最新美术高考作品点评

设计

环境艺术 / 工业设计 / 陶瓷艺术

中国美术学院教务处主编

迎接澳门回归

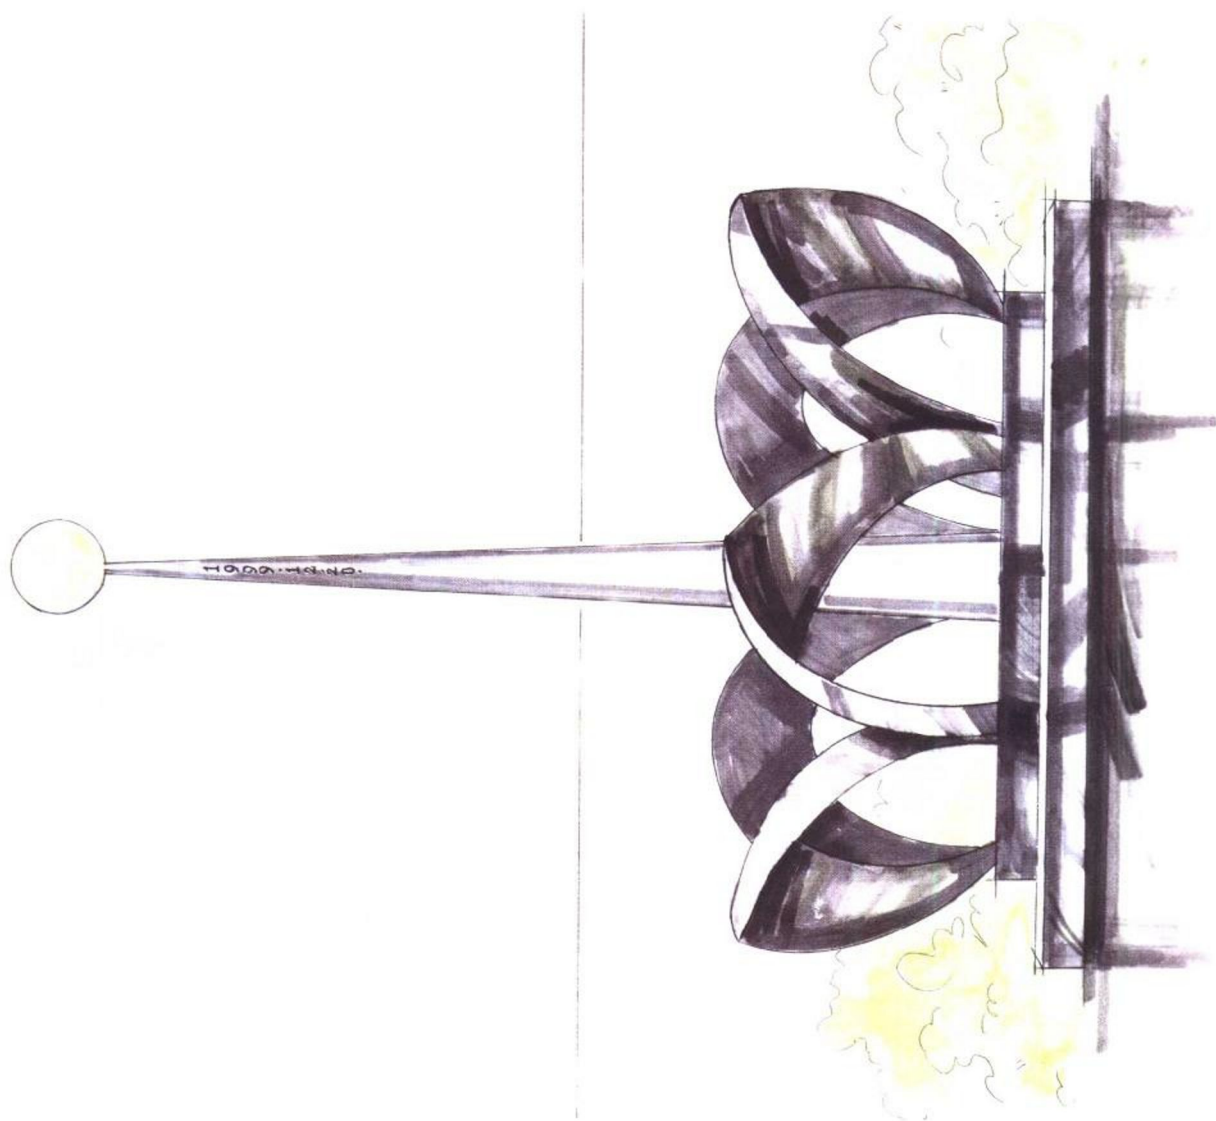
该设计构思新颖、切题，造型简洁，效果图用笔较为熟练。年、月、日置于塔尖，位置不妥。效果图中间一道细线，纯属多余。缩小的简图与效果图不符，且未标明比例。

—— 回归的钟声即将敲响 ——

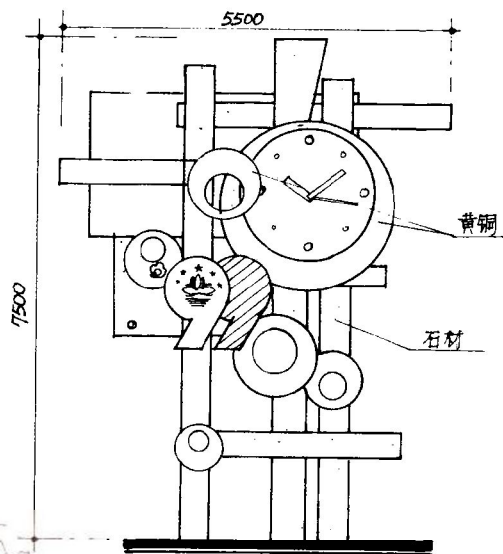
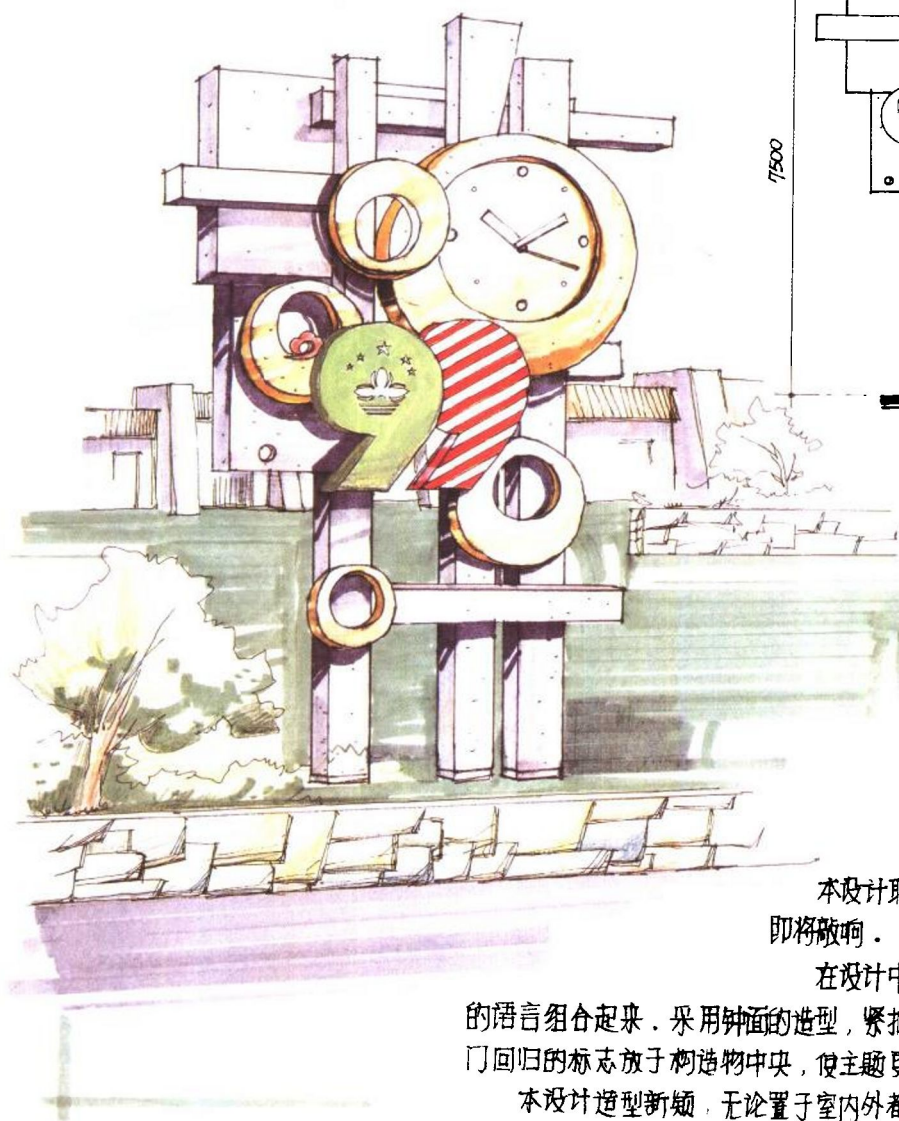
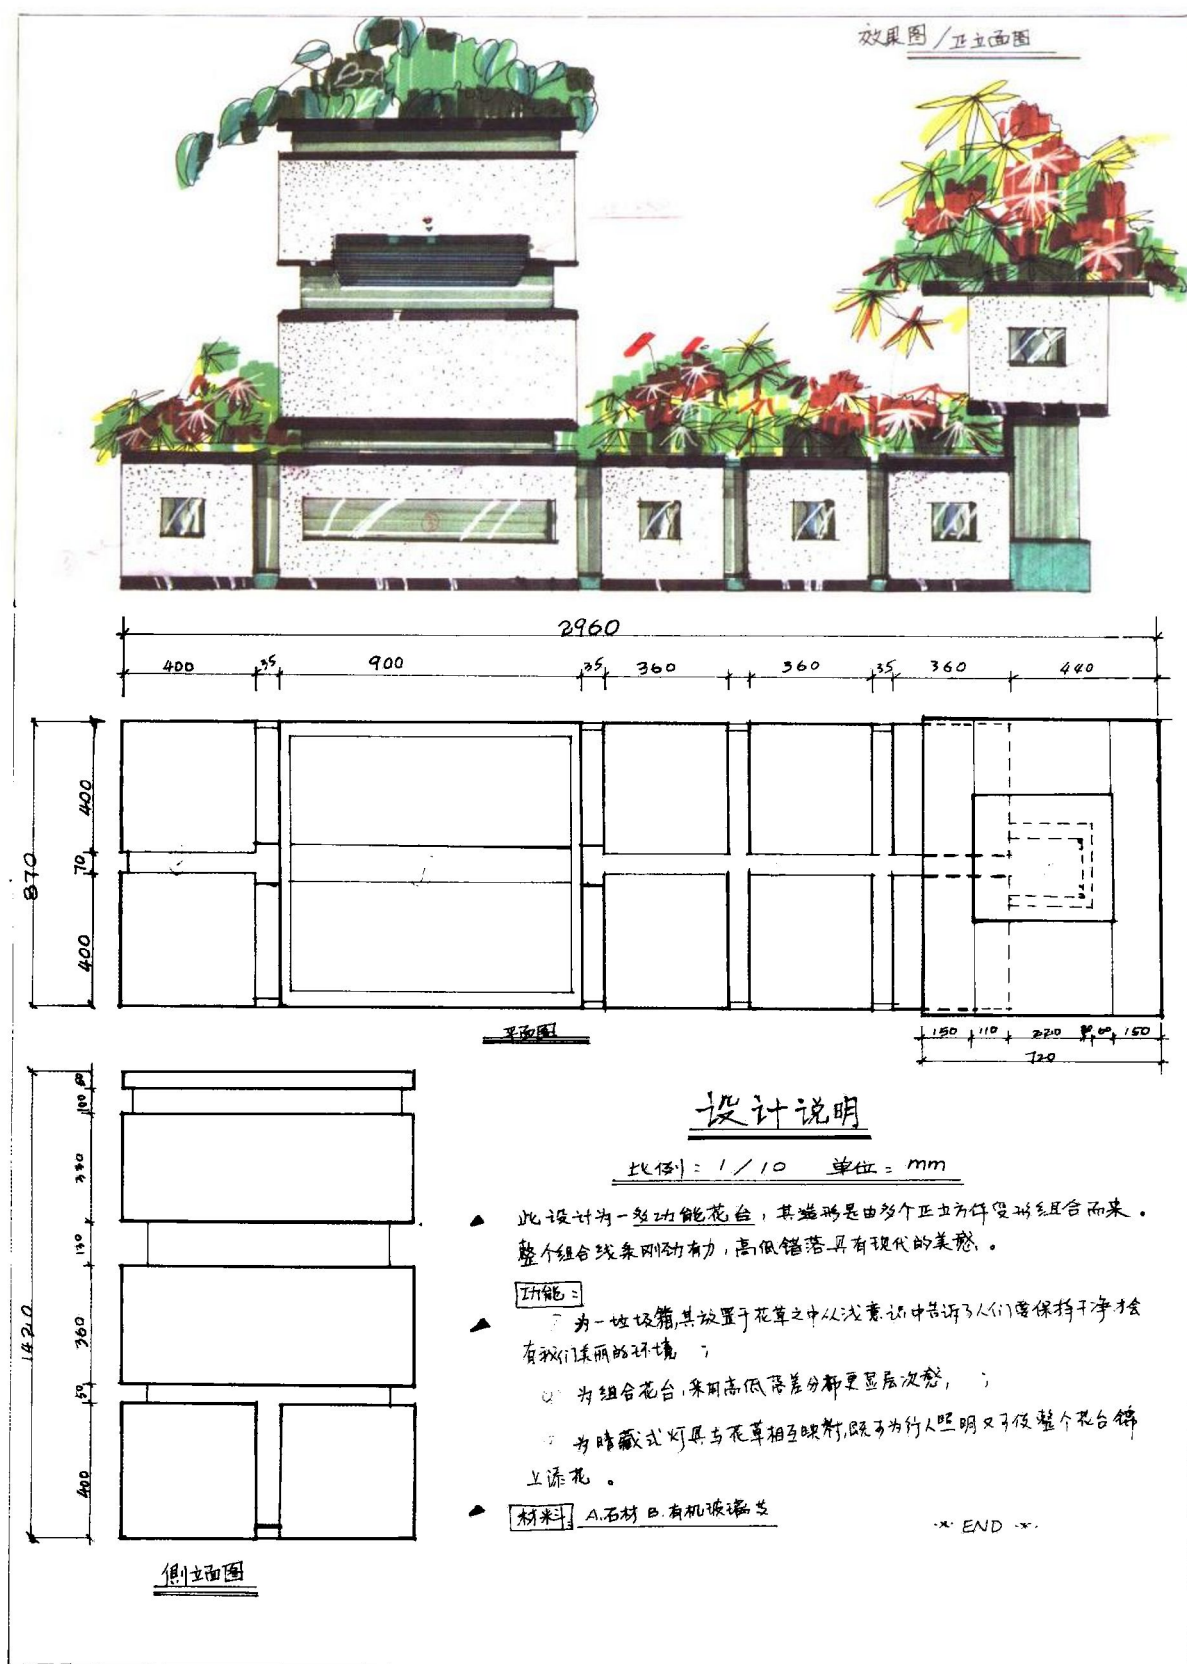
该设计以立体构成的手法来表达主题，达到试题的要求，但造型提炼不够，削弱了力度。效果图色泽鲜明，用笔较为娴熟。

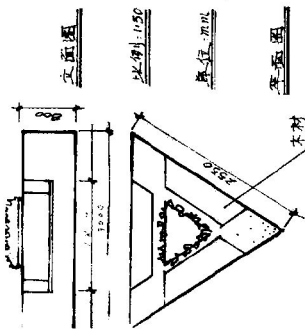
该设计以正方形为母题, 经变化, 将花坛、垃圾箱、暗灯组合成一体, 其构思有独到之处。但高1.4米的花坛显然只能置于公园中, 而不能放在马路旁, 削弱了功能上的适应性。立面表现图用笔较为熟练。平面图和立面图绘制不够准确。图面构图有点头重脚轻。

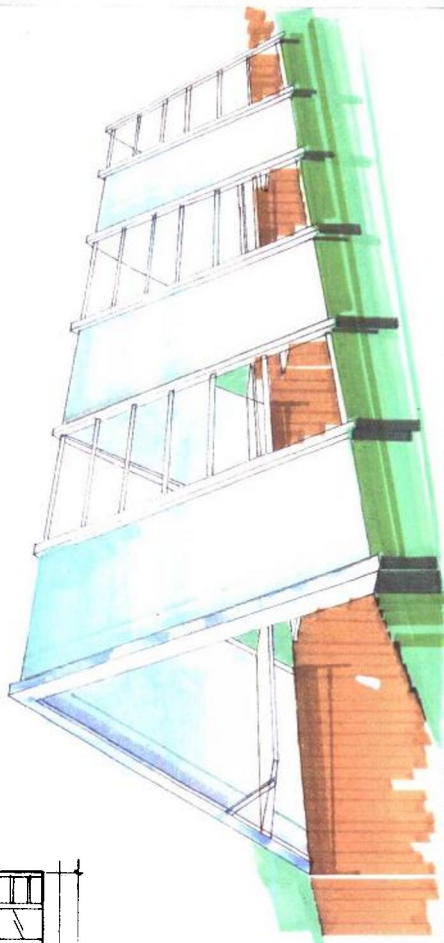
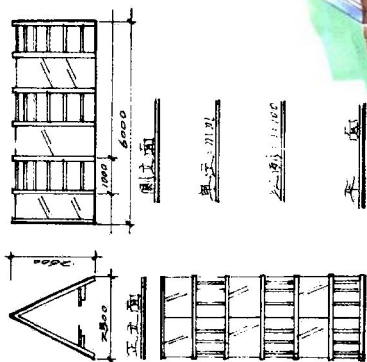
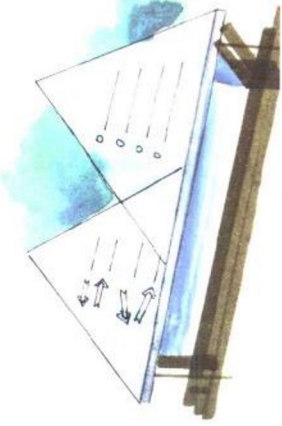
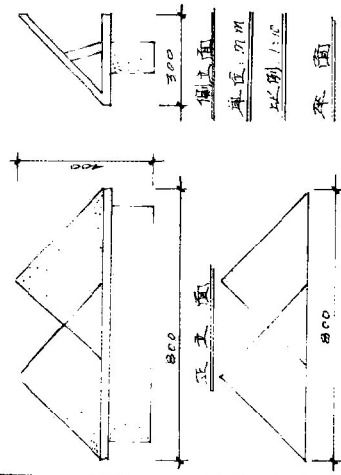
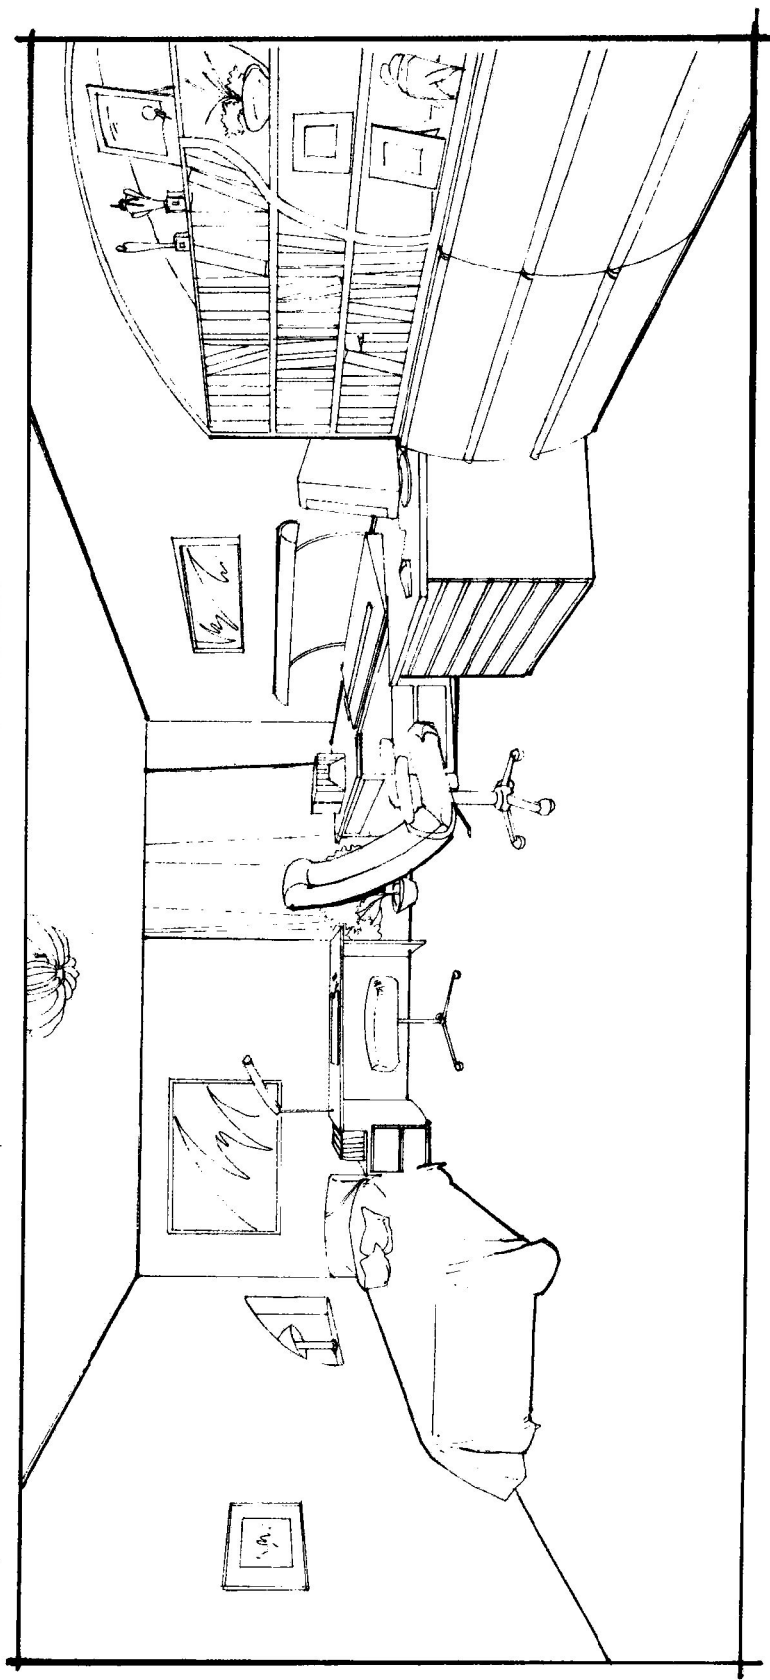
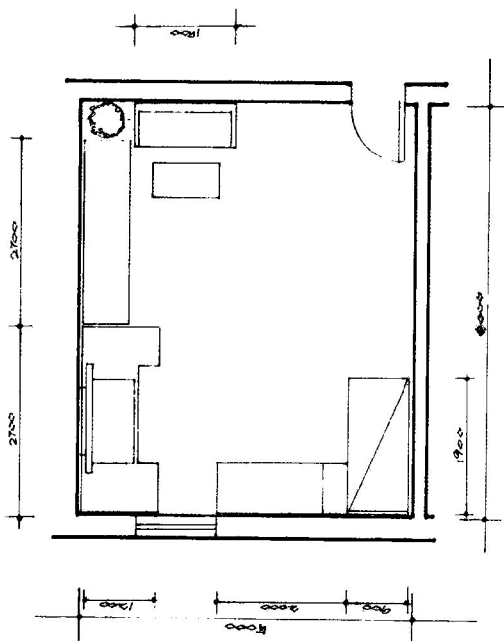
该图以三角形为母题, 设计了休息椅、休息亭、指示牌, 造型新颖亦切题。但休息亭尺度过小, 无法使用。效果图用笔较为熟练, 但透视不够准确。

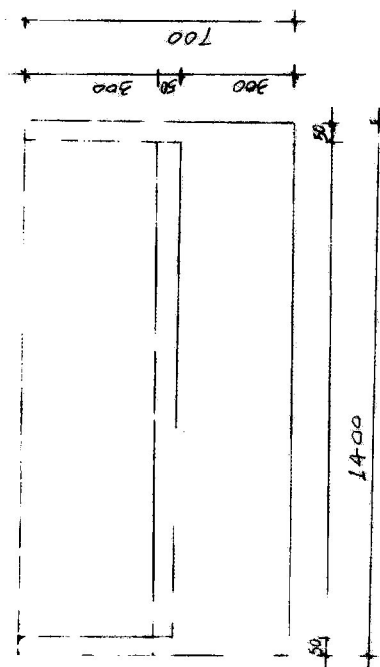
该设计将家具作周边式沿墙布置，以满足不同的使用功能。设计工作台的效果图用笔较为熟练，但透视不够准确。书柜造型尚需推敲。墙上挖洞设灯，在此处不可取，亦已超出命题范围。按试题要求，应写出简要设计说明。

室外休息椅效果图

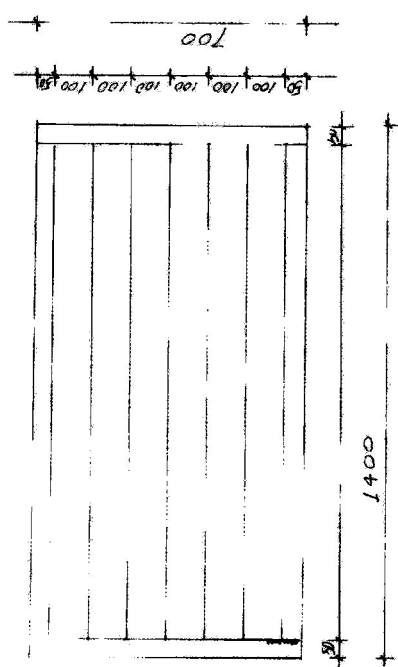
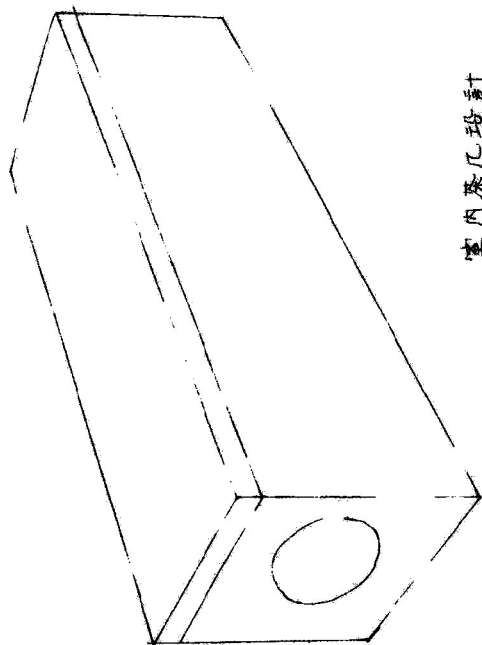
该图以长方形为母题, 设计了室外休息椅和室内用茶几各一个。室外休息椅与花坛组合在一起, 造型简洁, 但平面图与立面图没画出休息椅两旁的花坛, 设计意图表达不完整。茶几未画完, 其中的圆形的透视不准确, 位置也不当。

书报亭效果图 1:25

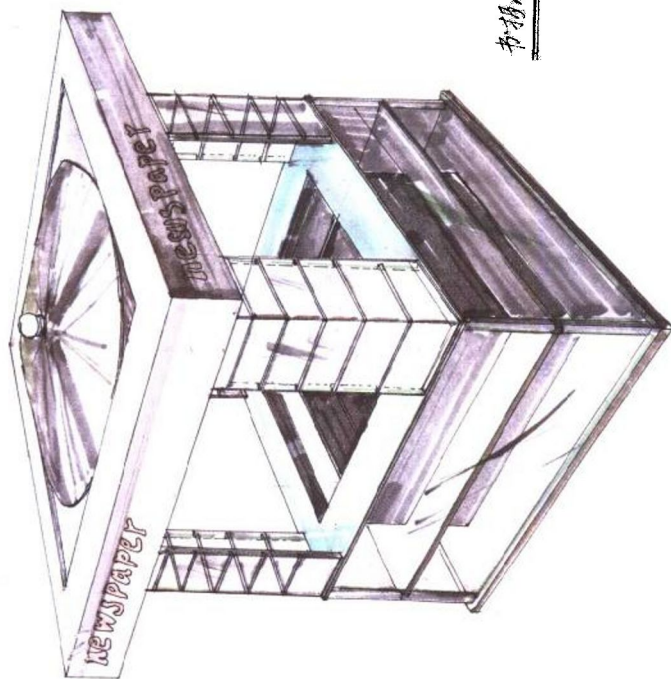
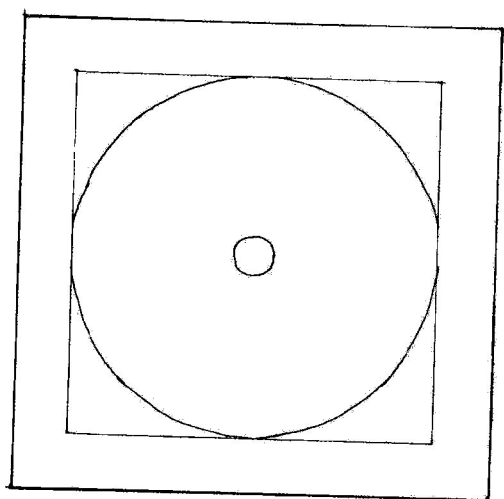
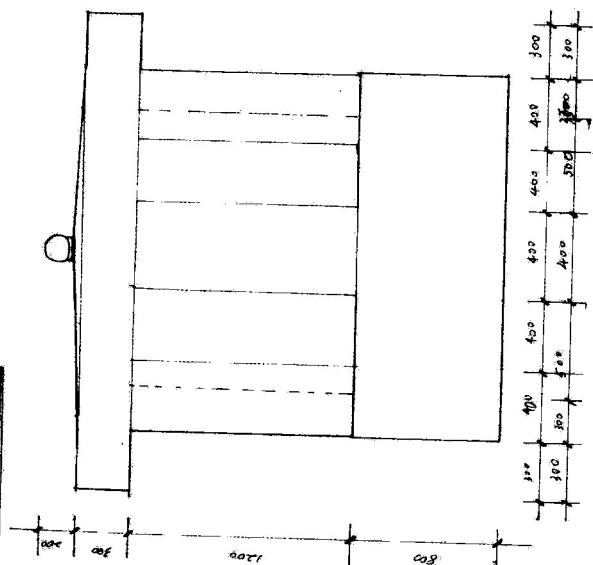
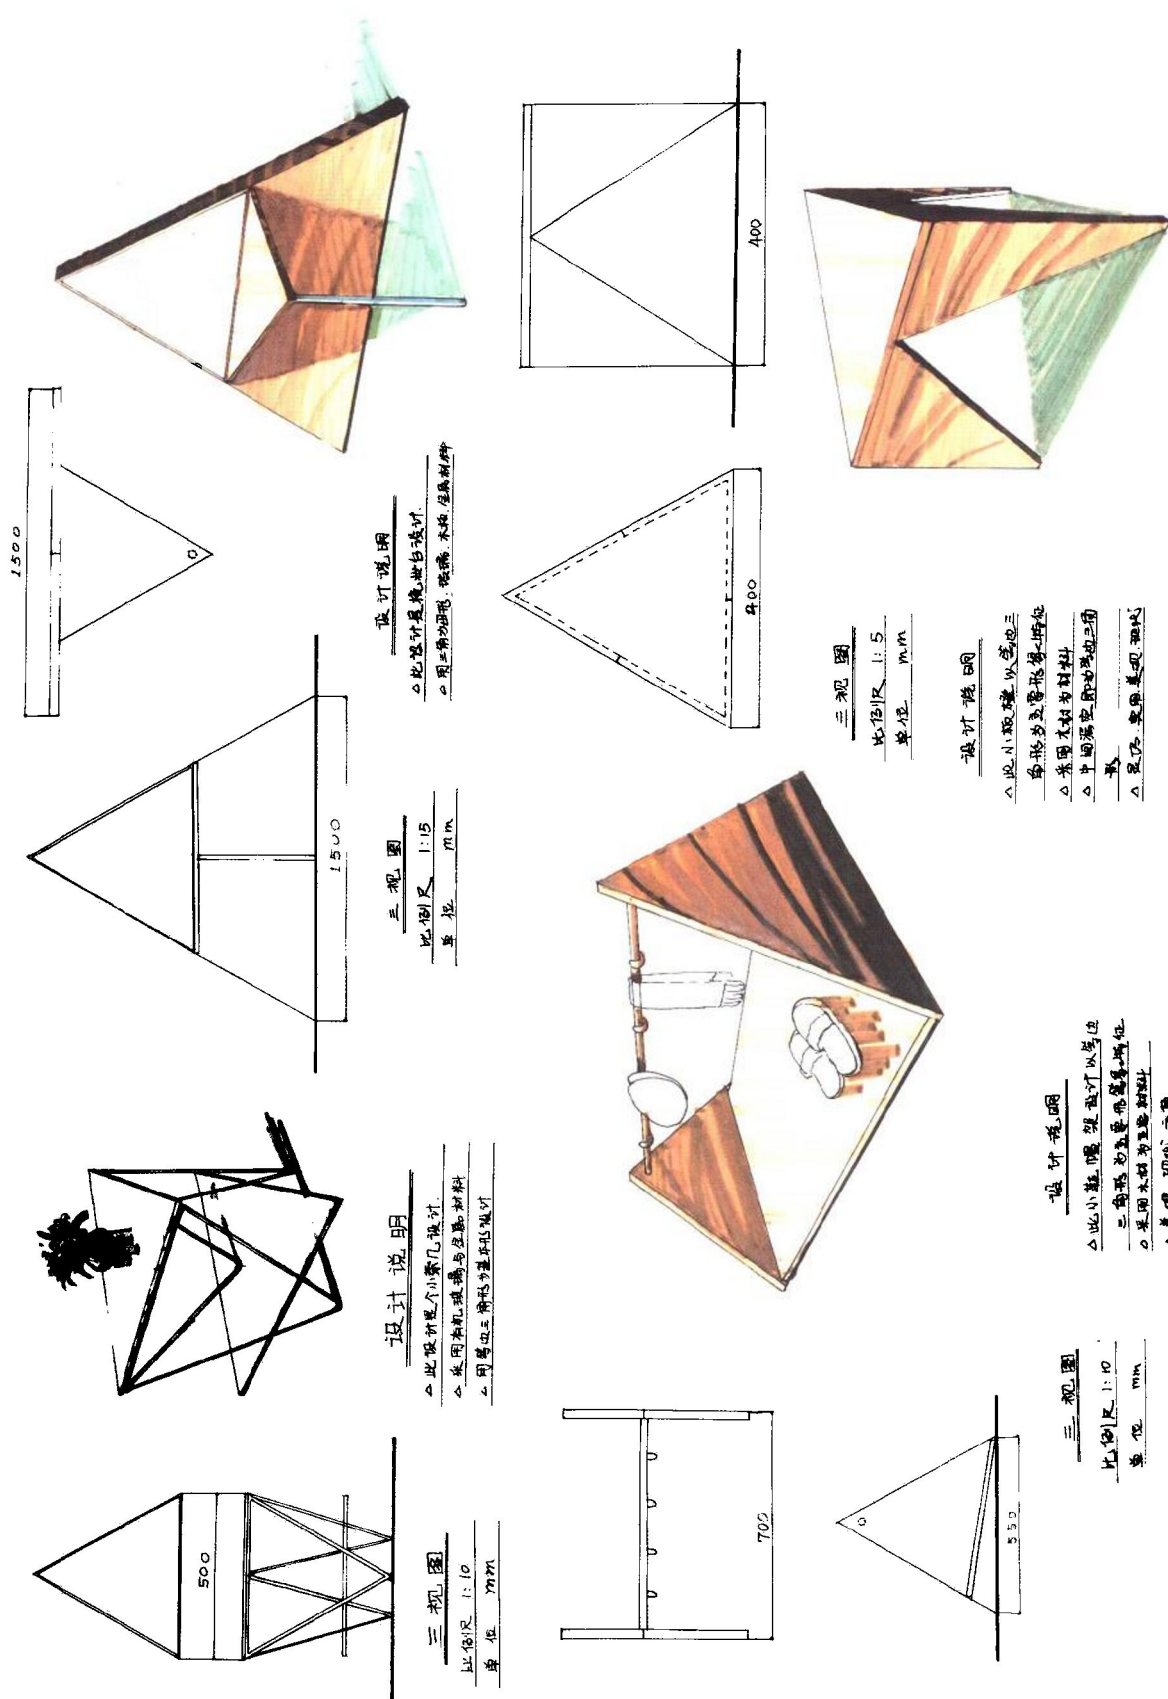
该设计是以立方体为母题，经过变化组合而成的一个书报亭。造型简洁，书报的发售与贮藏均作了细微安排。但设计未考虑营业员如何出入书报亭。亭内净宽尺寸较小，中心的落地柱，影响了营业员的转身及工作。效果图过于简单，至少应配置若干人物，表现出较为真实的尺度感。
